MCMV - relatório de não conformidades

Model Name	MCMV-VARANDA-2Q Version: 9.7
Checker	leonardo@coordenar.com.br
Organization	LEONARDO MANZIONE
Time	2017-06-26 13:24:20
MCMV-VARANDA-2Q	Time: 2017-06-24 15:11:32 Application: Autodesk Revit 2017 (ENU) IFC: IFC2X3

Area Falls Below the Given Minimum Area

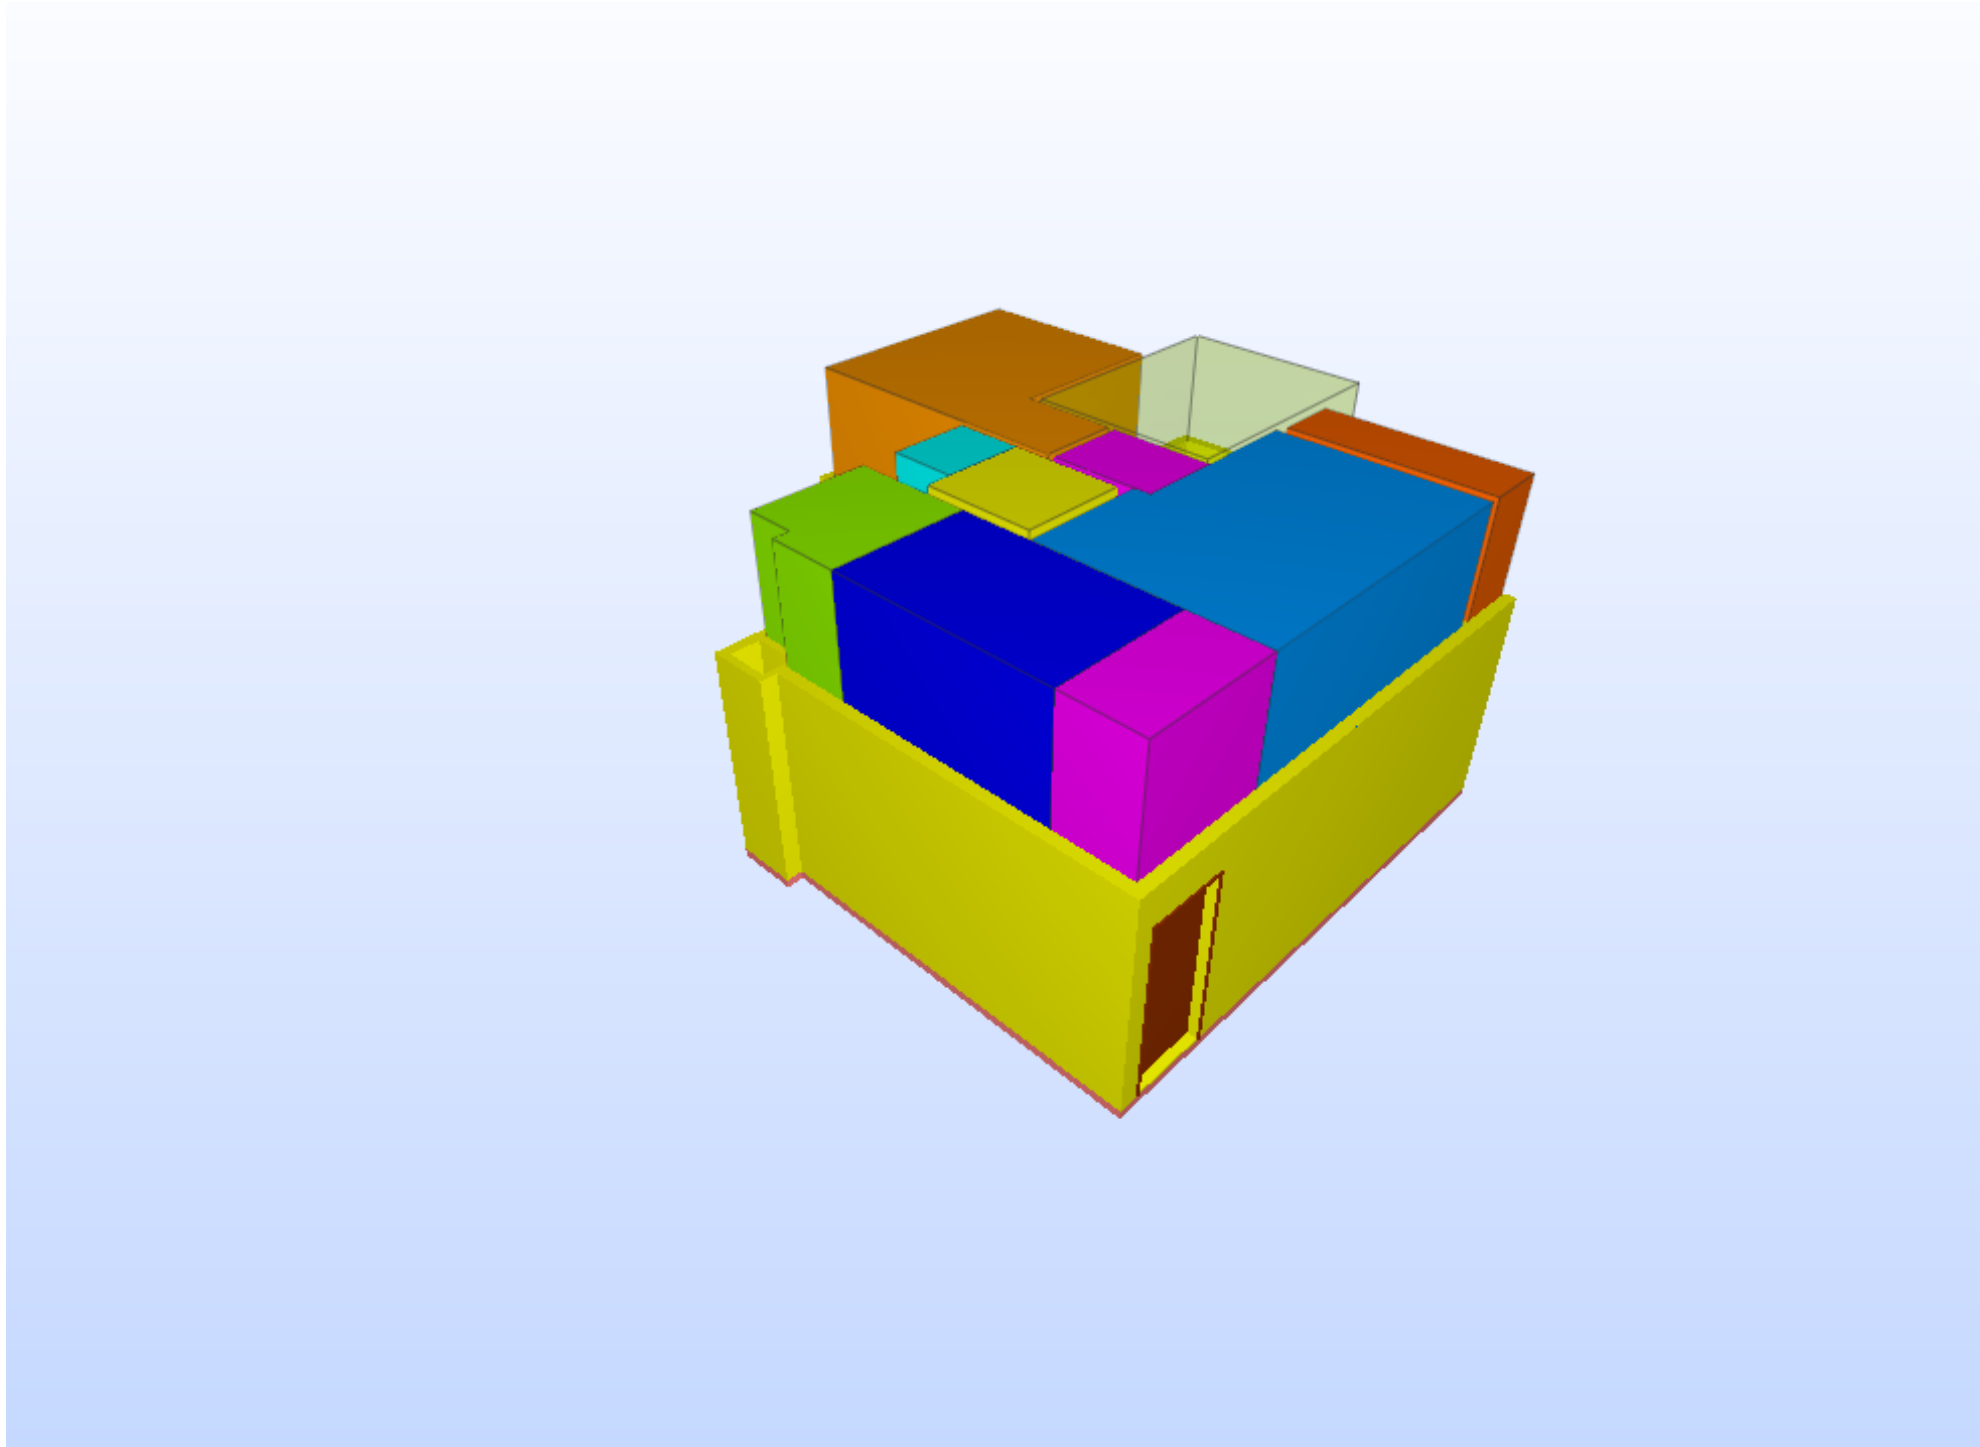
Área mínima da unidade deve ser $\geq 41\text{m}^2$

Flow Terminal too close to Door component

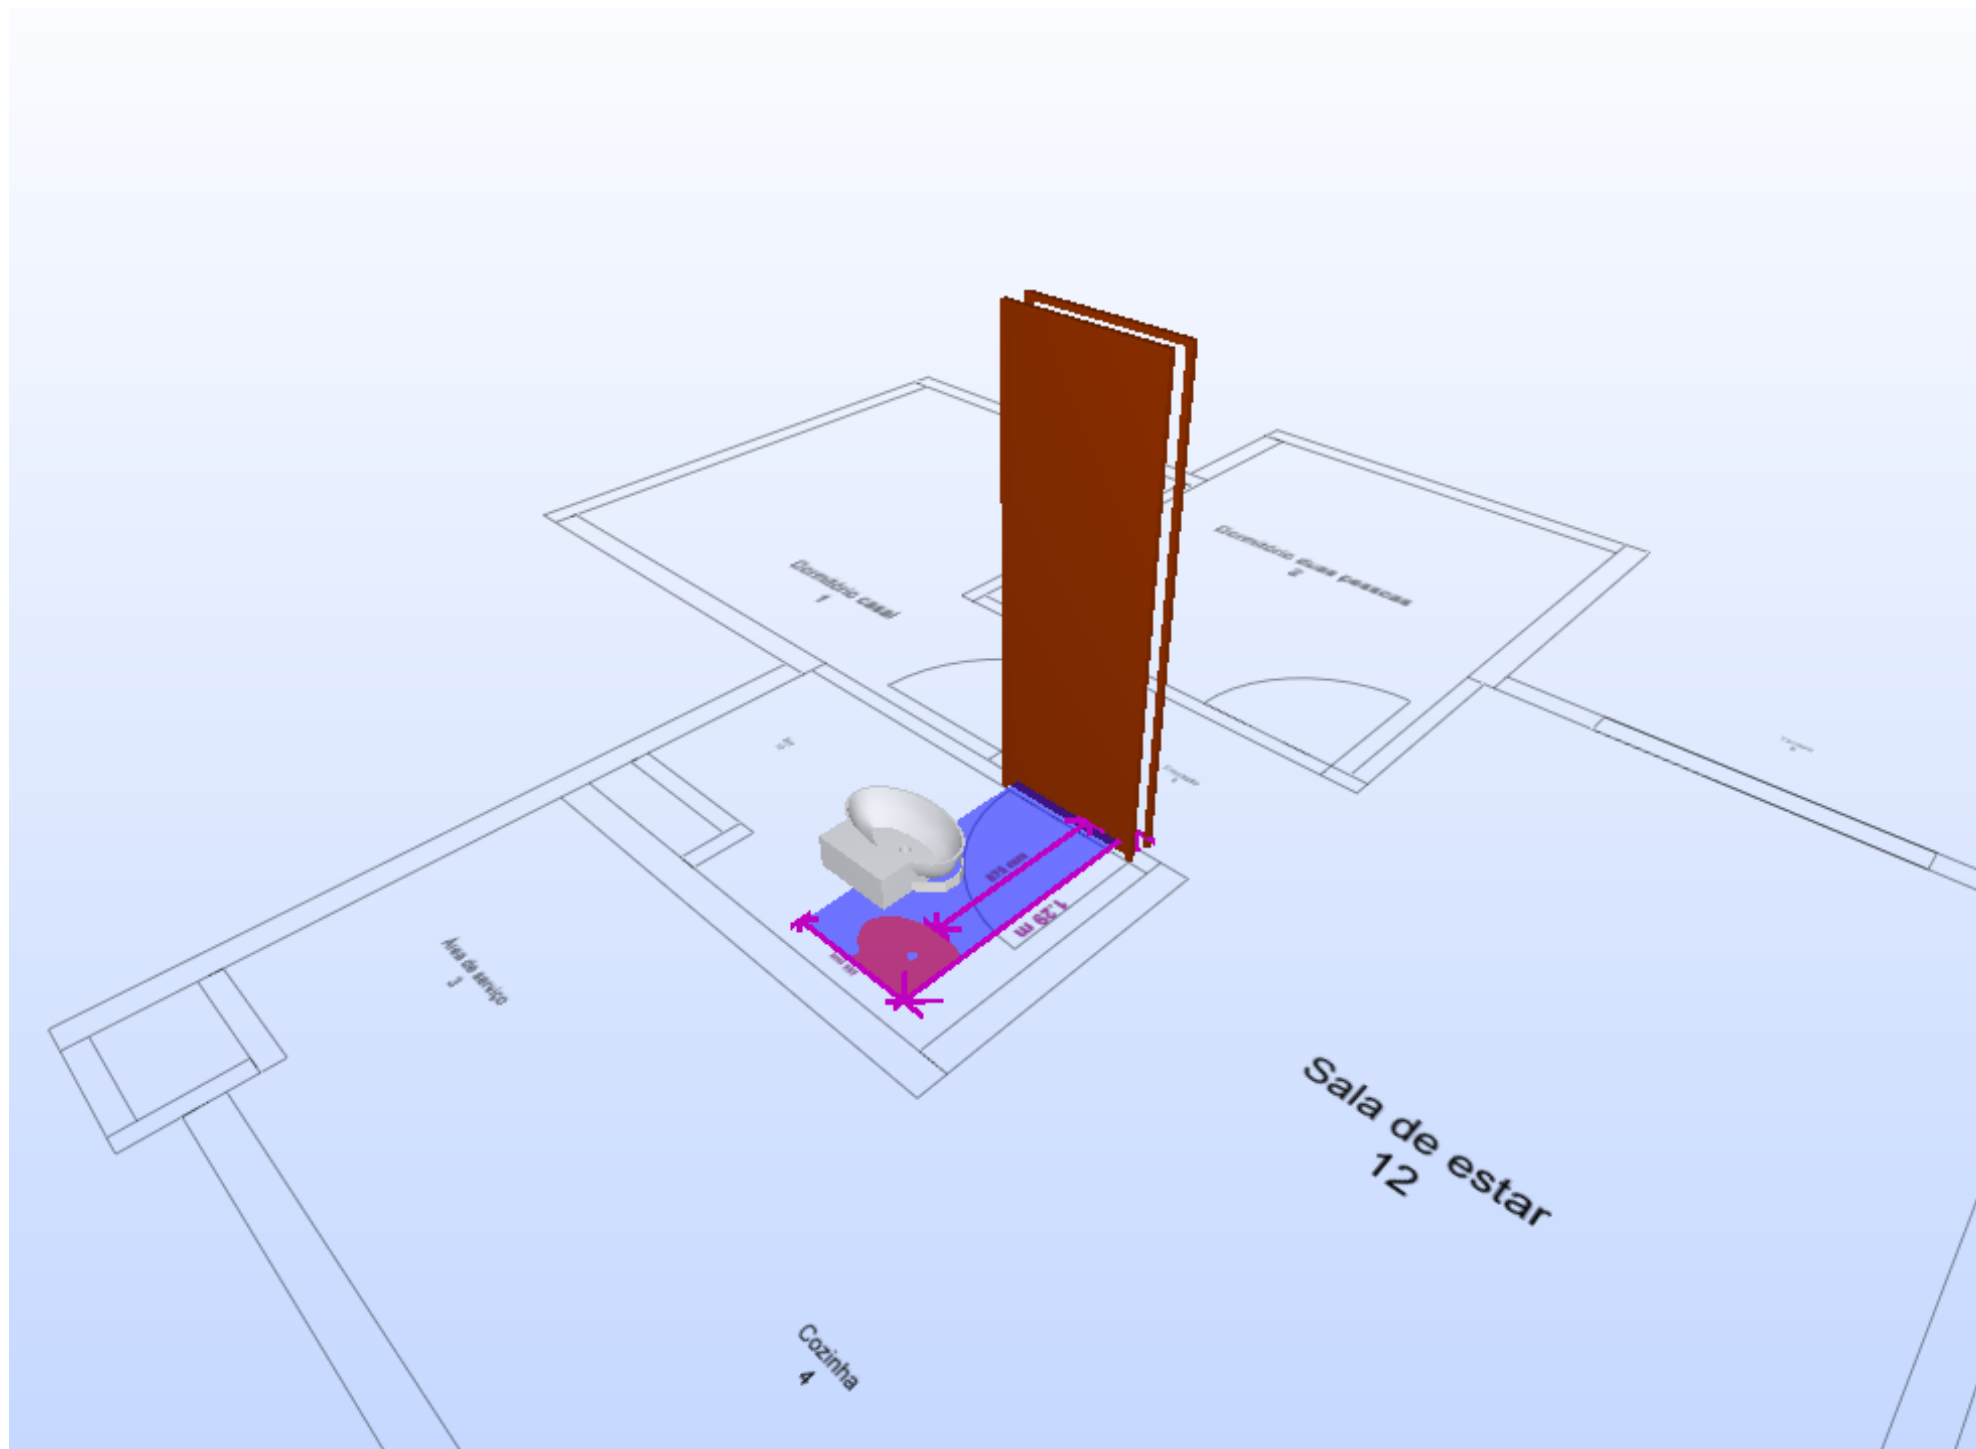
Espaço livre de obstáculos em frente às portas de no mínimo 1,20 m

Cama solteiro 0,80 x 1,90 too close to M_Single-Flush:MA5 component

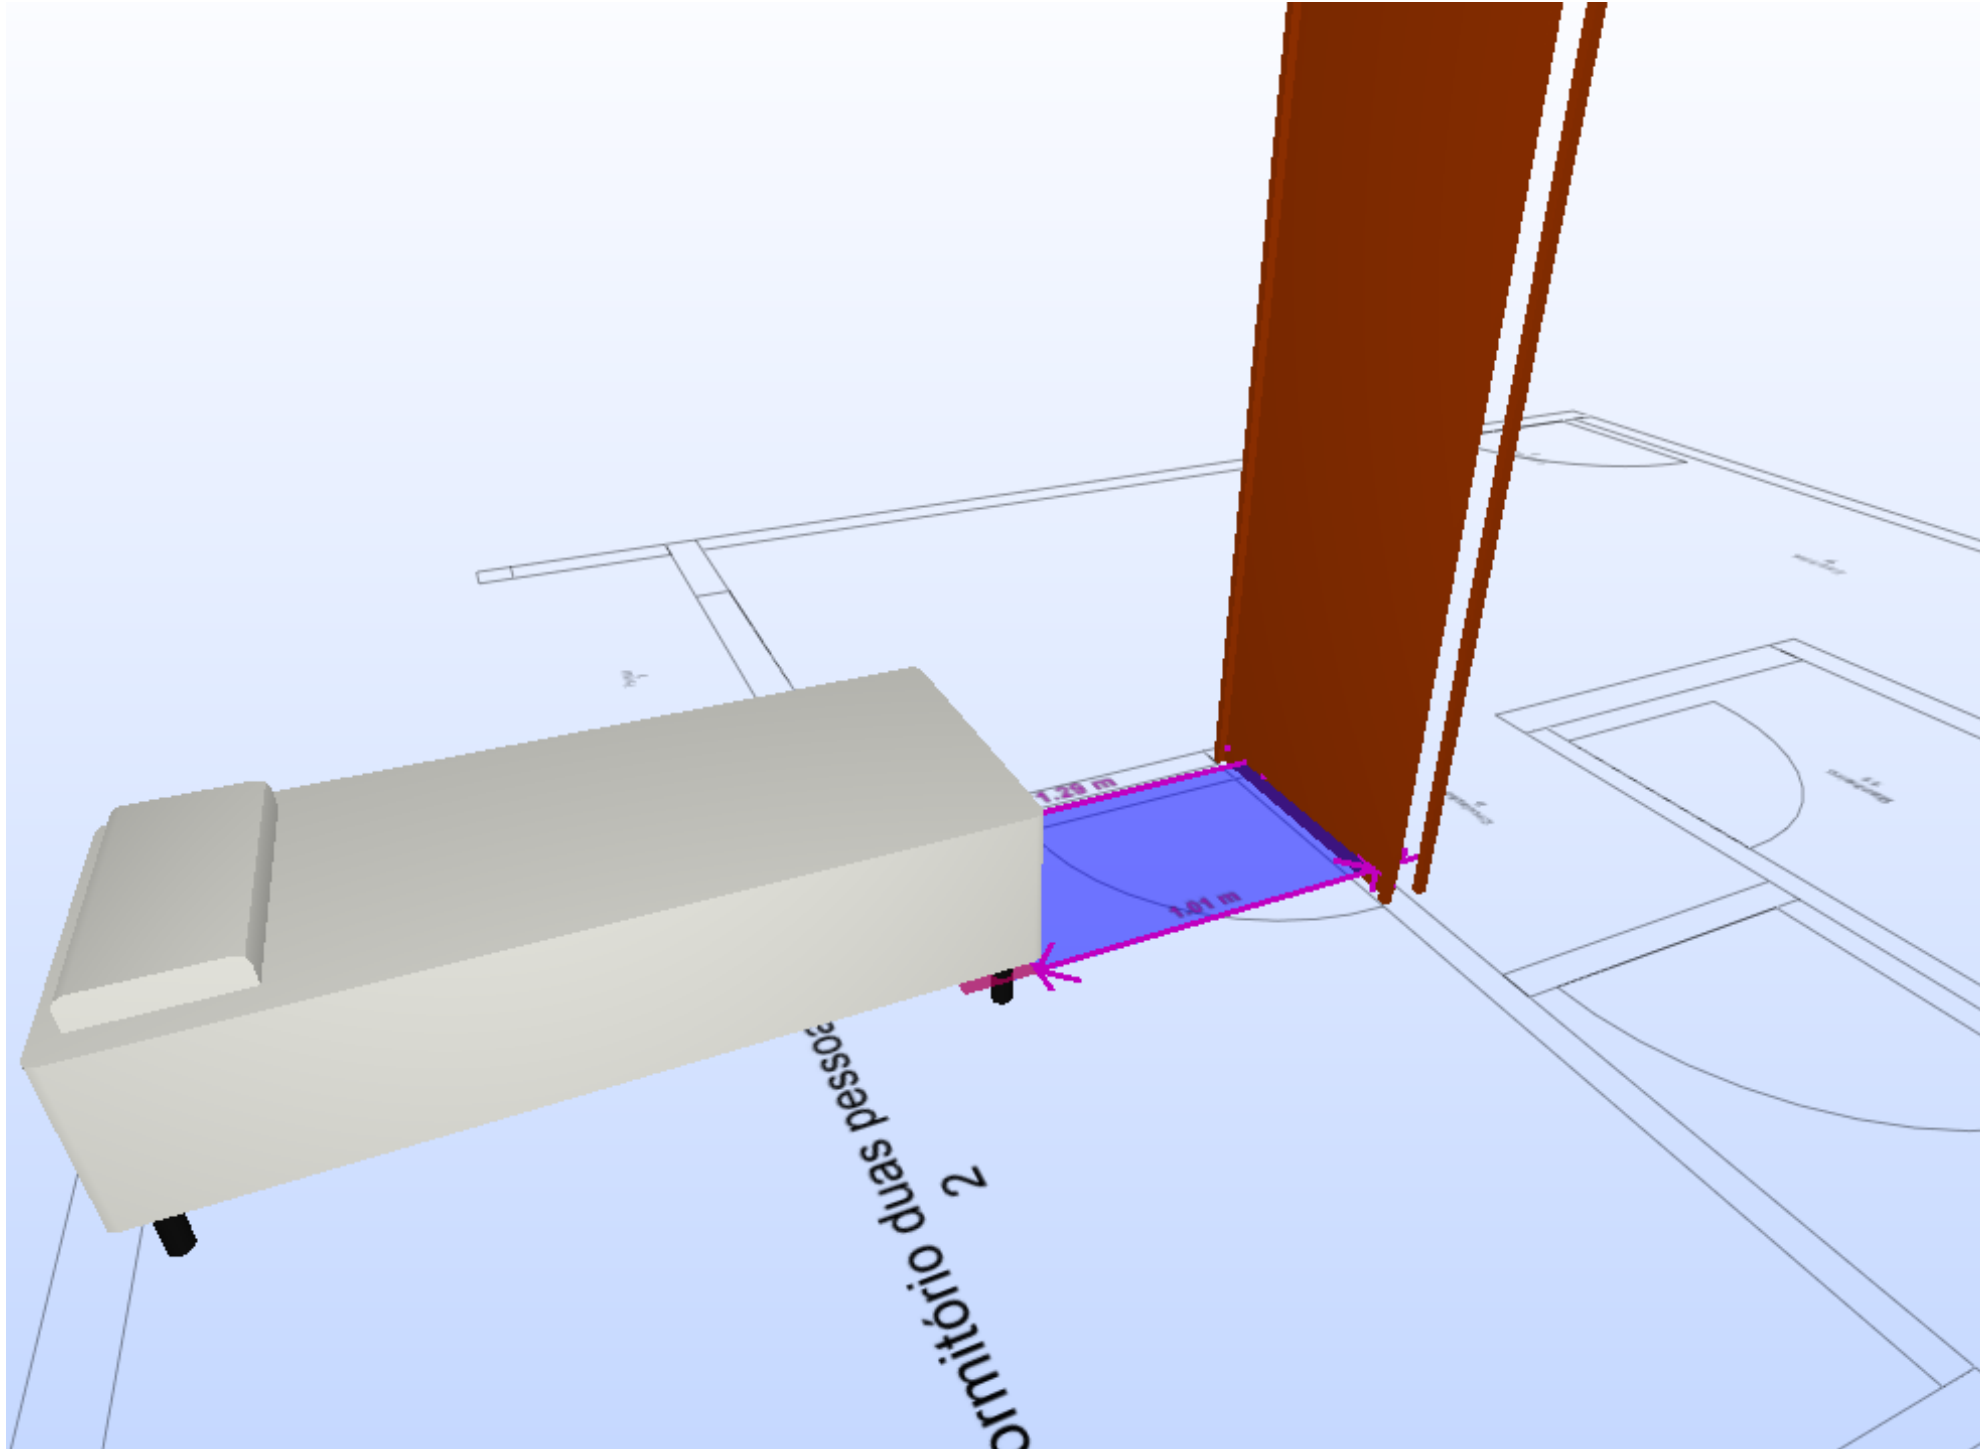
Espaço livre de obstáculos em frente às portas de no mínimo 1,20 m

Refrigerador too close to M_Single-Flush:MA1 component

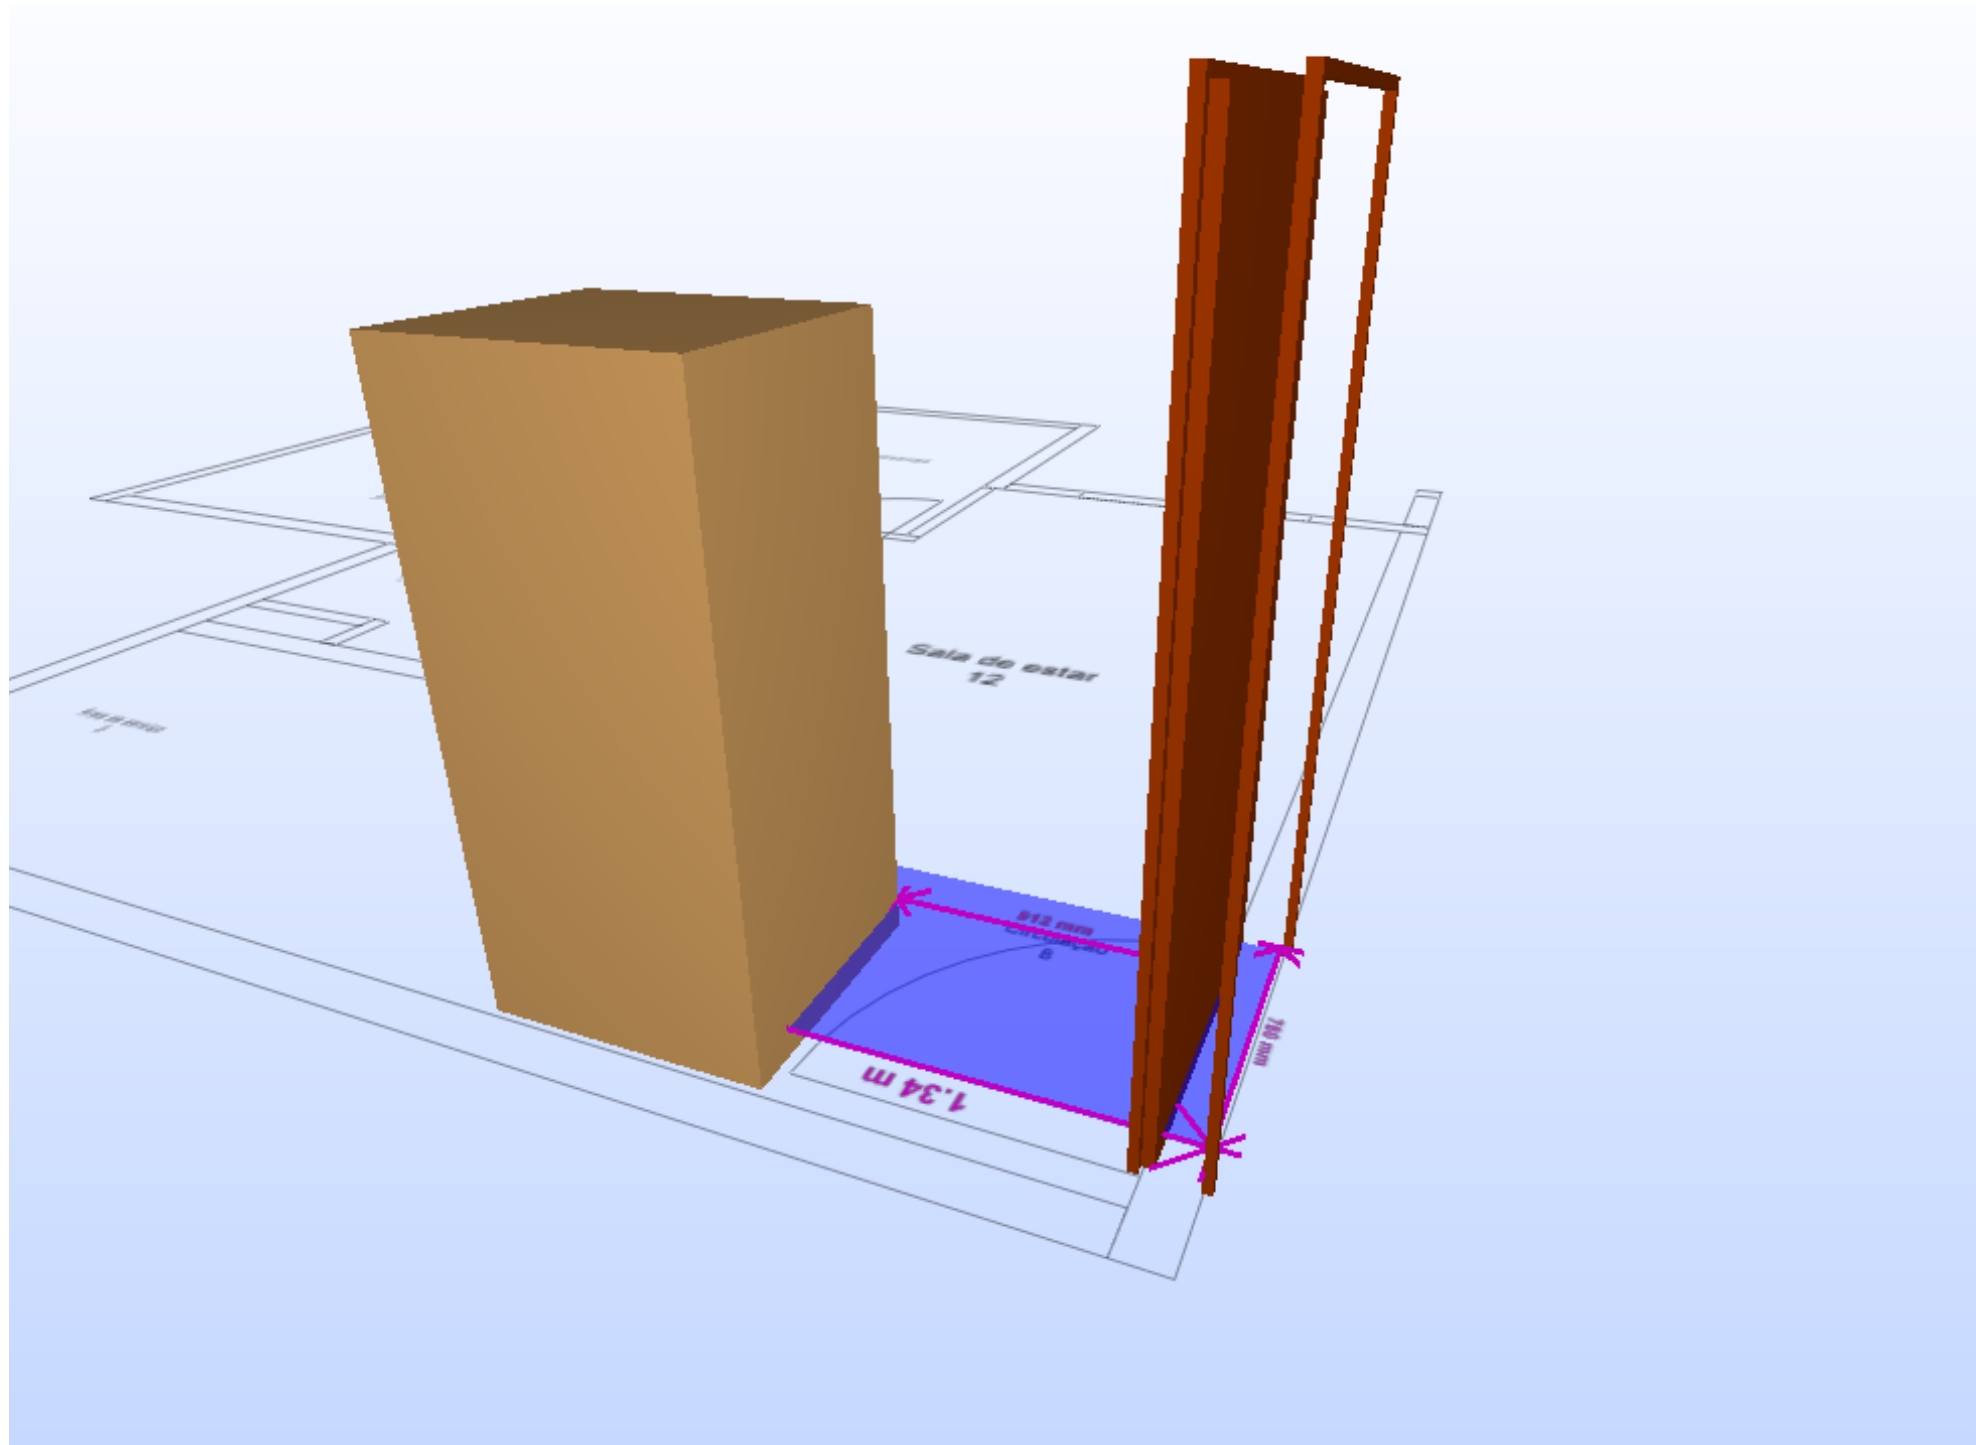
Espaço livre de obstáculos em frente às portas de no mínimo 1,20 m
